志賀原子力発電所2号炉 敷地の地質・地質構造について

敷地内断層の活動性評価
(コメント回答)

2020年4月9日
北陸電力株式会社

5.2.4 K-3 (2) 変形構造からみた断層の形成環境の検討 — 微視的観察(最新ゾーン) —

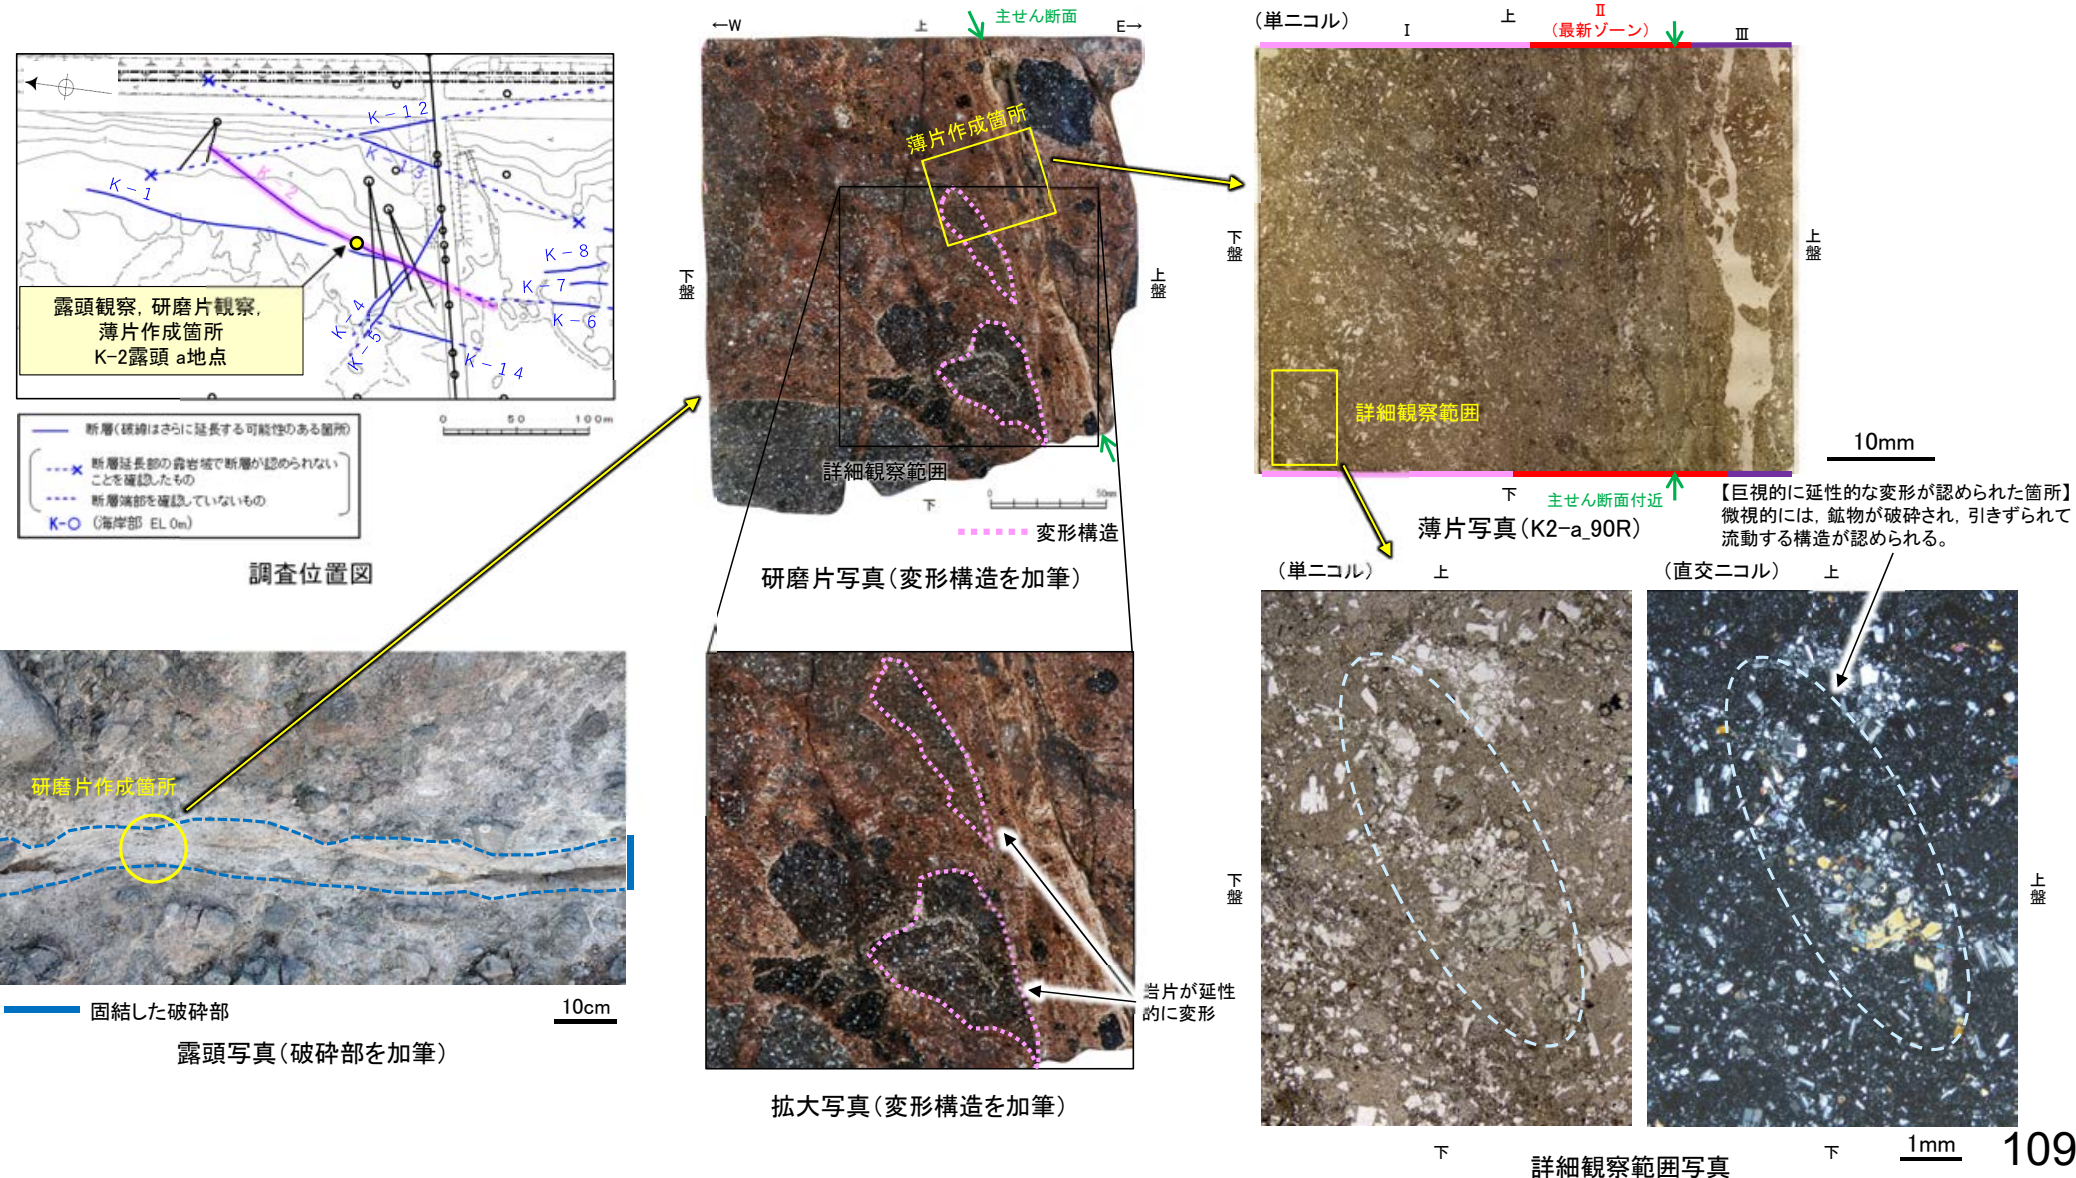
コメントNo.63の回答

○敷地と同じ岩石を用いて実験を行っている溝口ほか(2019)によれば、破碎流動が形成されるのは、10MPa程度の封圧が必要とされていることから、K-3の最新ゾーンは、封圧の小さな地表付近で形成されたものではなく、地下深部で形成されたものであると判断される。
○なお、溝口ほか(2019)で示されている封圧10MPa(深度800m程度)と敷地のMIS5e以降の平均隆起速度(0.13m/千年)を用いて最新ゾーンの形成年代を概算すると、K-3の最新ゾーンは6Ma以前に形成されたと考えられ、P.104の評価と概ね整合する。

観察用薄片写真(H-6.5-2_66R)

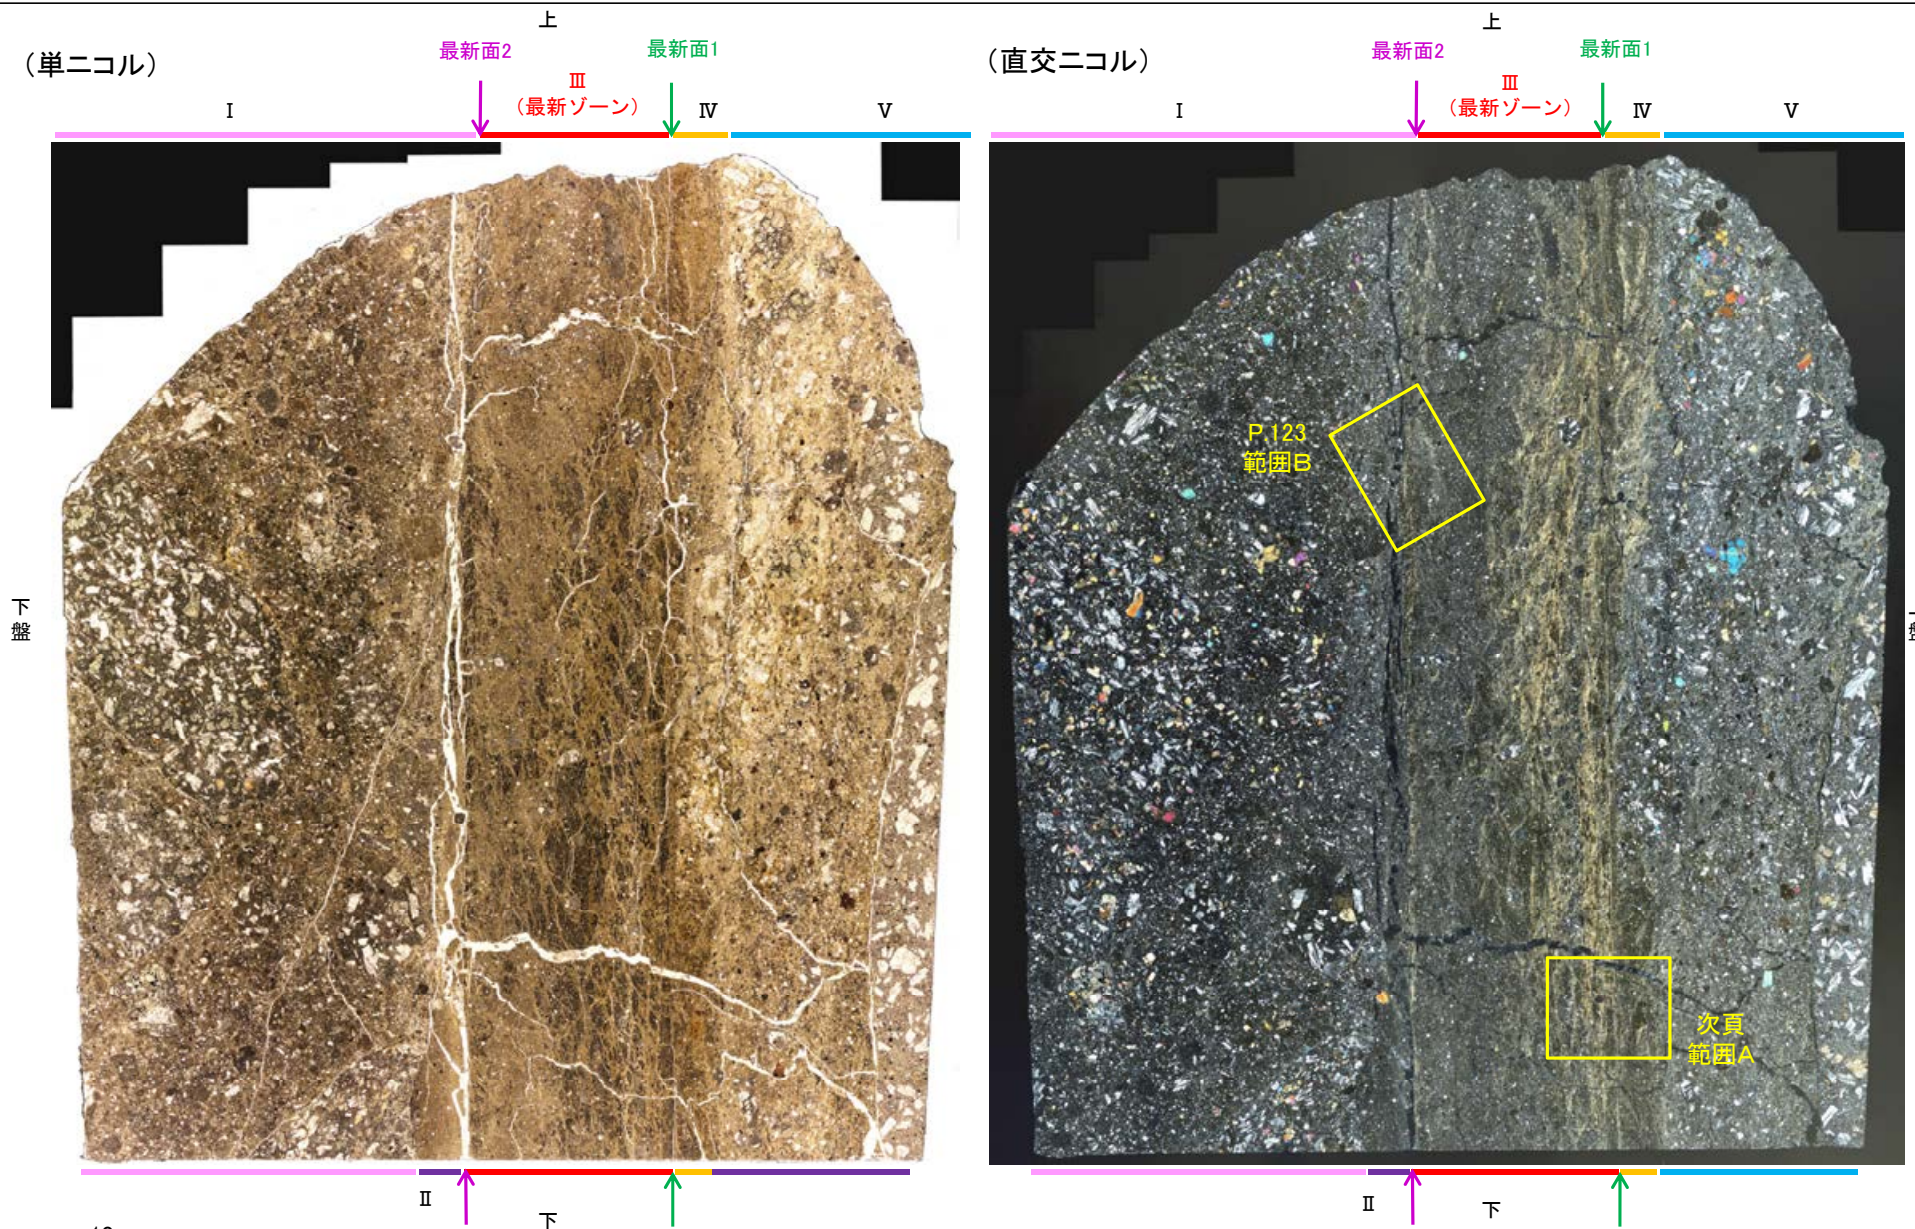
コメントNo.89の回答

○観察用薄片で実施した薄片観察や、EPMA用薄片で実施したEPMA分析(マッピング)における化学組成の観点での観察より、I/S混合層が最新ゾーンやその周辺に分布していることを確認した。

○このI/S混合層と最新面との関係を確認する。

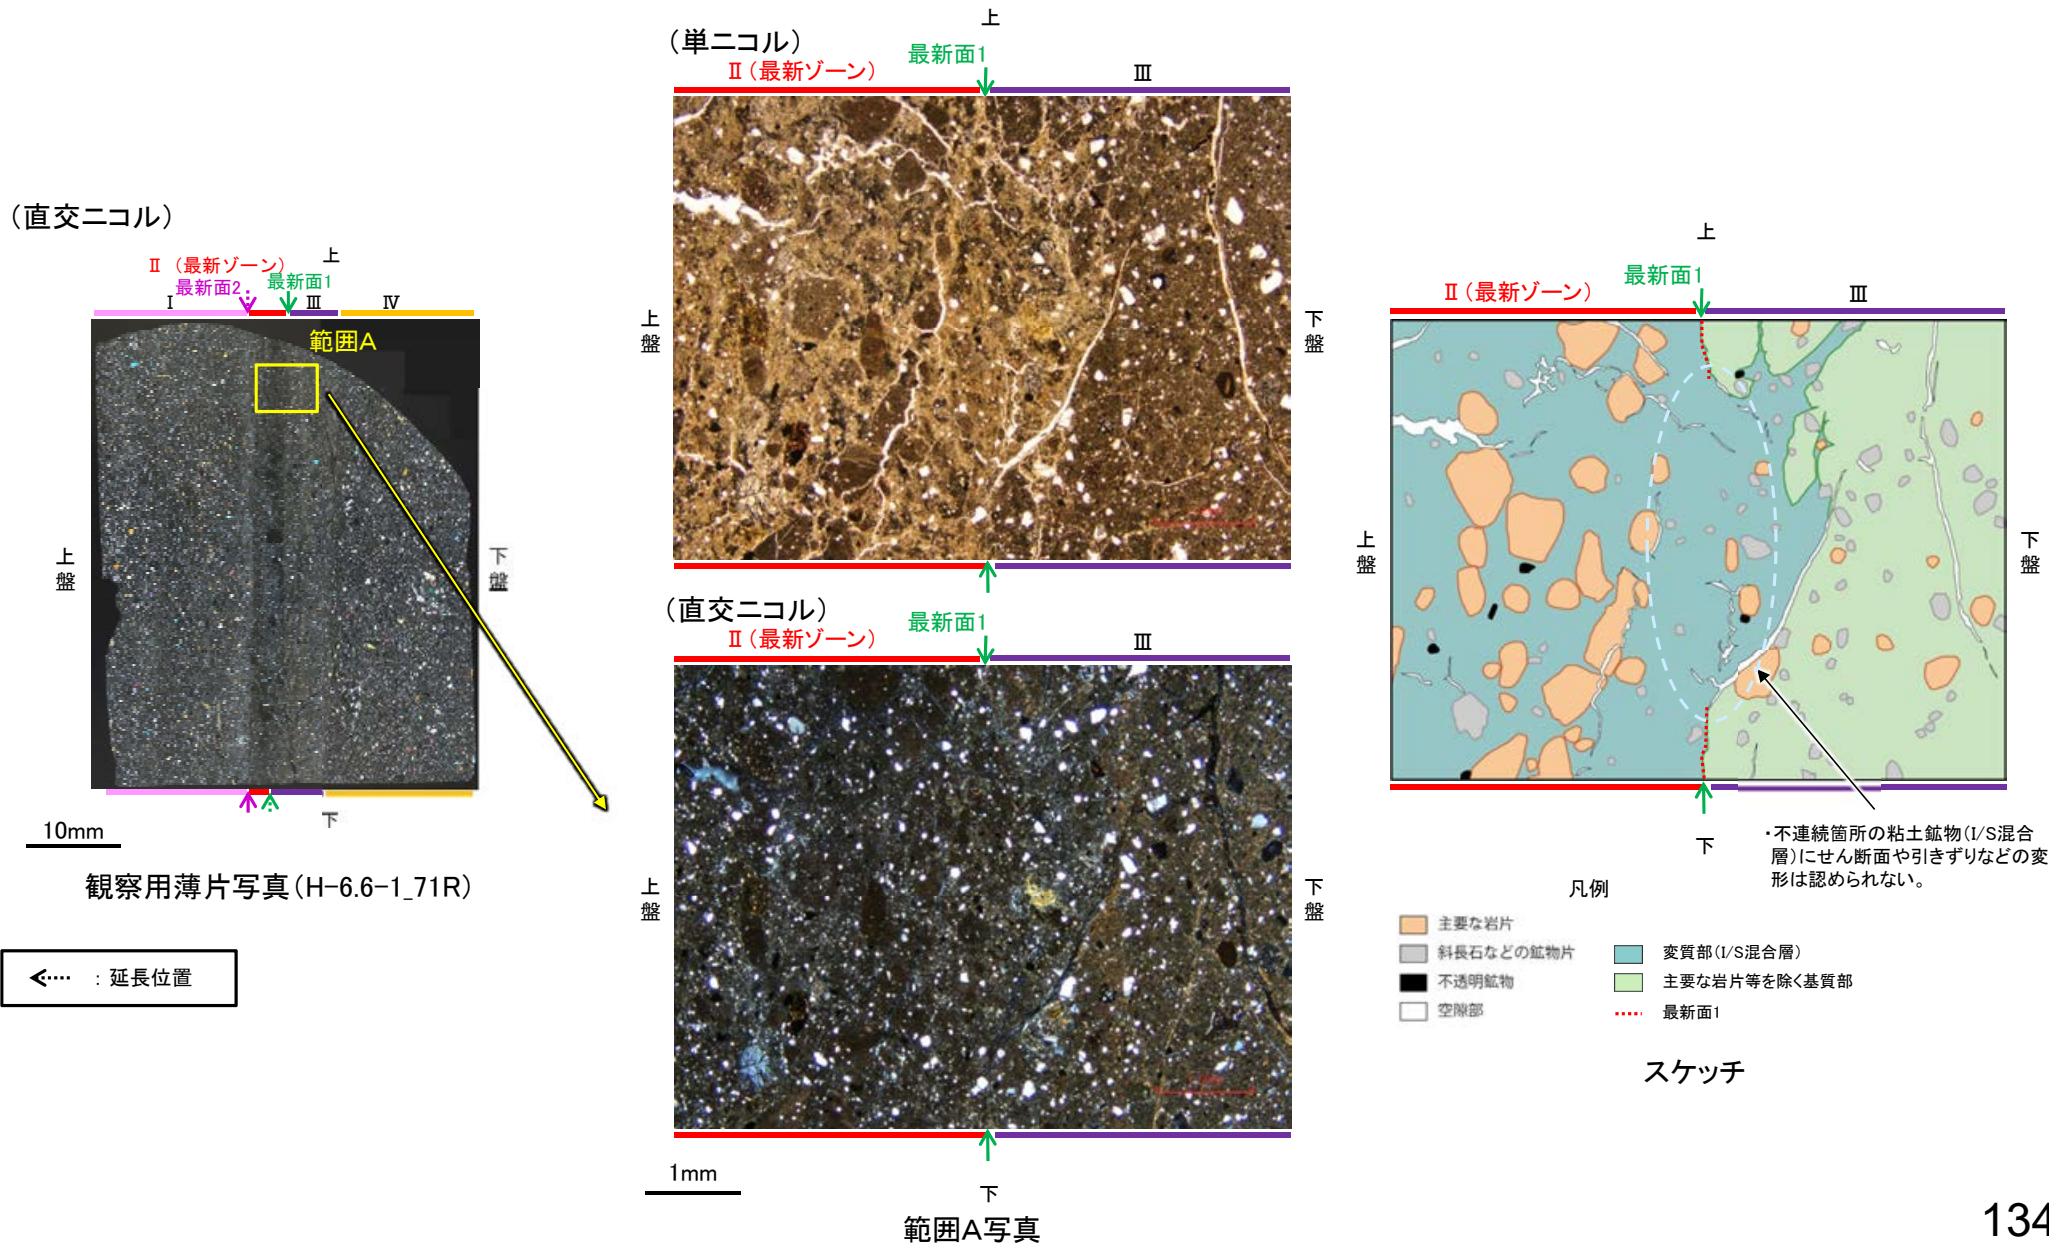
コメントNo.89の回答

○範囲Aにおいて詳細に観察した結果、最新面1付近には広く粘土鉱物(I/S混合層)が分布し、最新面1が不明瞭かつ不連続になっており、不連続箇所の粘土鉱物(I/S混合層)にせん断面や引きずりなどの変形は認められない。

○なお、不連続箇所においてI/S混合層生成以降の注入現象の有無を確認した結果、弓状構造や粒子の配列などの注入の痕跡は認められない。
